AUTORITÀ DI BACINO DEL DISTRETTO IDROGRAFICO DELLA SICILIA

OGGETTO: AUTORIZZAZIONE IDRAULICA UNICA

AIU a favore di Società BEE JOPPOLO s.r.l.

- **2996 CP / IST. 2443 / Comune: Joppolo Giancaxio (AG) – Contrada Cipolluzze Proponente / BEE JOPPOLO S.r.l.**
Progetto / Impianto agrivoltaico di potenza nominale pari a 3.433,56 kWp, denominato “Cipolluzzo” e relative opere connesse da realizzarsi nel Comune di Joppolo Giancaxio (AG)
Procedura / Valutazione d’Impatto Ambientale ai sensi dell’art. 23 del D.Lgs 152/2006 e ss.mm.ii. (a seguito della modifica di cui al comma 4 dell’art. 12 “Razionalizzazione e semplificazione delle procedure amministrative” del decreto legislativo 29 dicembre 2003,

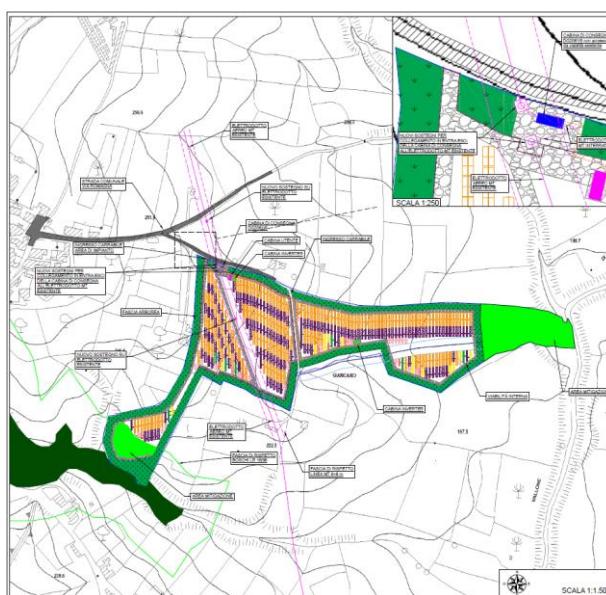
CONSIDERATO che il progettista incaricato dichiara di avere proceduto alla ricognizione delle eventuali interferenze/prossimità con gli elementi idrici lineari;
